INFORME DE INSPECCIÓN TÉCNICA
"PH VILLA FÁTIMA"

INFORME TÉCNICO DE EVALUACIÓN (CAT-I)
Informe Técnico 018-2021.

SECCIÓN DE EVALUACIÓN DE ESTUDIO DE IMPACTO AMBIENTAL
INFORME TÉCNICO DE INSPECCIÓN DE CAMPO DE EsIA, CATEGORÍA I
DRPO-SEIA-IIO-272-2021

Foto N°1y 2 Remoción de la cobertura vegetal

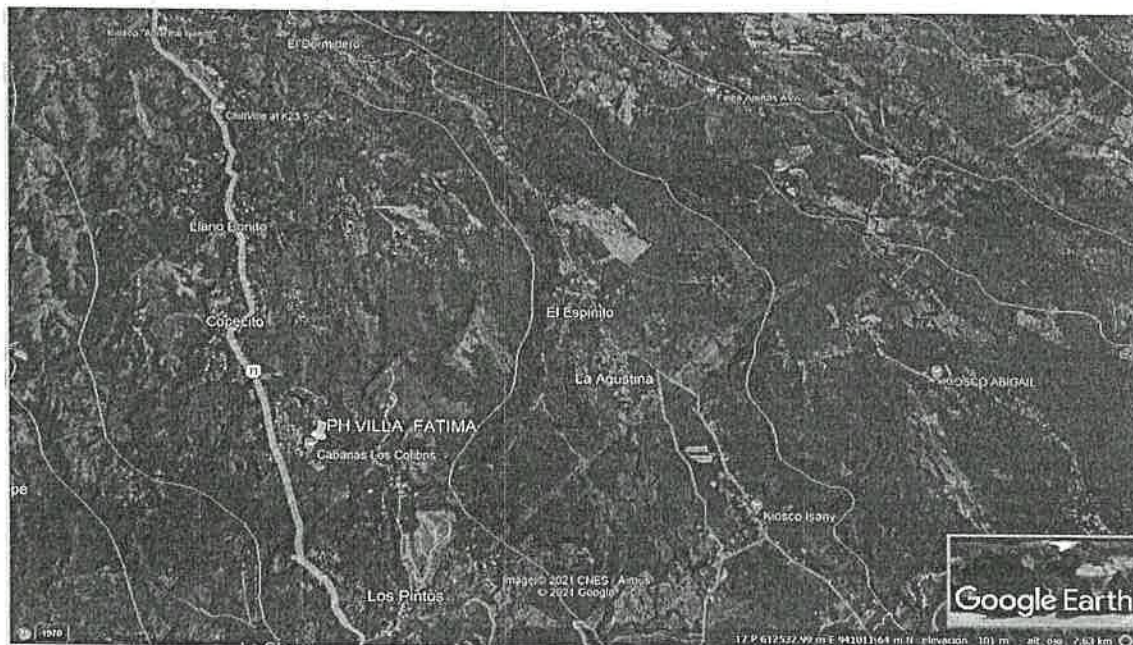
- El proyecto PH Villa Fátima, presentado por la Acacias de Las Lajas, S.A, iniciaron los trabajos de remoción de la cobertura vegetal, sin tener la aprobación Estudio de Impacto Ambiental
- No se observó animales muertos, pero es evidente la pérdida de especímenes silvestre por los impactos directos de remoción de la cobertura vegetal.

El área del proyecto PH Villa Fátima, de categoría I, realizaron la remoción de la cobertura vegetal en una superficie de 10,330 m²+35 dm², sin la aprobación de estudio de impacto ambiental.

Foto N°3 y 4 Remoción de la cobertura vegetal y se observa el remante característico del área

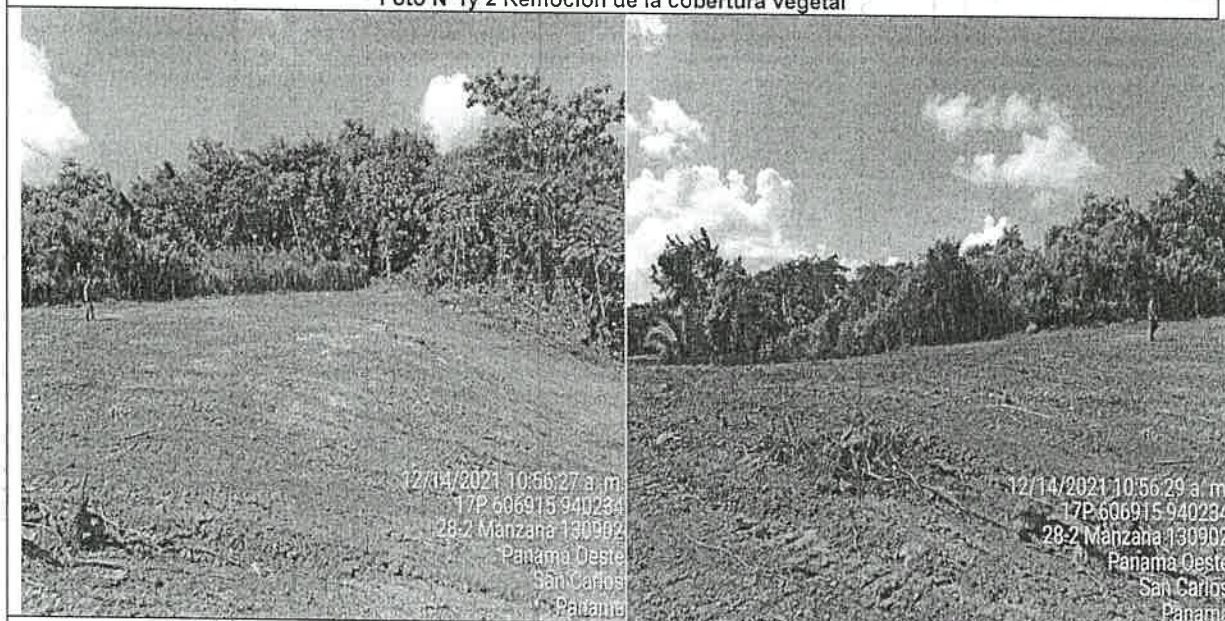
Al momento de la inspección se pudo observar que la empresa promotora eliminó la vegetación, sólo dejaron árboles aislados, en toda el área donde se pretende desarrollar el proyecto, sin embargo la finca colindante es propiedad de la empresa promotora y la vegetación circundante es tipo rastrojo.

La eliminación de la vegetación se realizó con la utilización de equipo pesado y el material resultante producto de la limpieza fue depositado en la parte trasera de la finca, donde se pudo apreciar que en efecto se trataba de vegetación tipo rastrojo.

Imagen 1 y 2. Área de la huella del proyecto donde la vegetación existente fue removida. Se observa la vegetación circundante, compuesta por un bosque secundario joven (rastrojo).

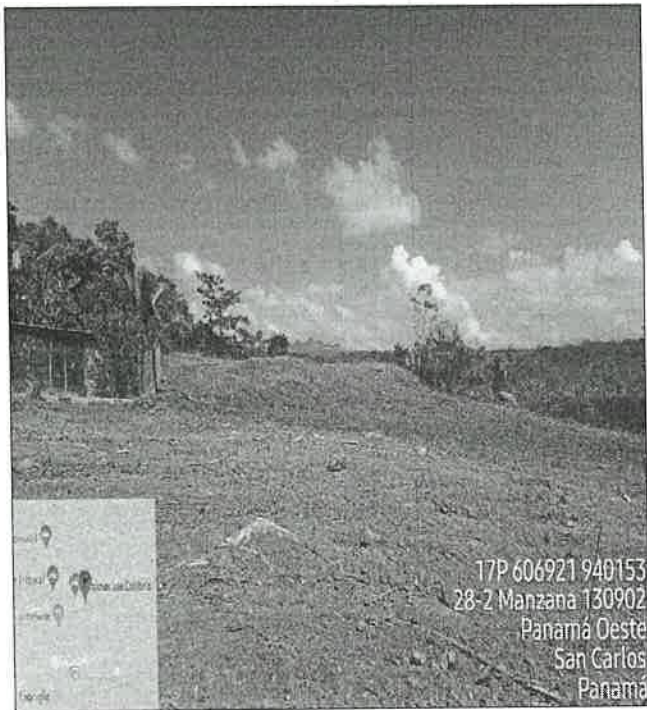
- ▶ El polígono del proyecto se encuentra ubicado hacia la carretera que se dirige al Valle de Antón.
- ▶ Durante la inspección de campo, se observó que en el polígono del proyecto la vegetación existente había sido removida con maquinaria, sin embargo la vegetación circundante a la huella del proyecto está compuesta por un bosque secundario joven (rastrojo).
- ▶ Su topografía es plana a suave y moderada (0 a 15%)
- ▶ No existen fuentes hídricas dentro del polígono del proyecto.

Durante la inspección de campo se evidencio que se realizaron actividades de remoción de la cobertura vegetal, movimiento y nivelación del terreno, que afectaron la vegetación existente compuesta por un bosque secundario joven (rastrojo) y algunos árboles dispersos, por ende también se afectó a la fauna de lugar, por lo tanto no se pudo evaluar el ambiente físico y biológico dentro la huella del proyecto.
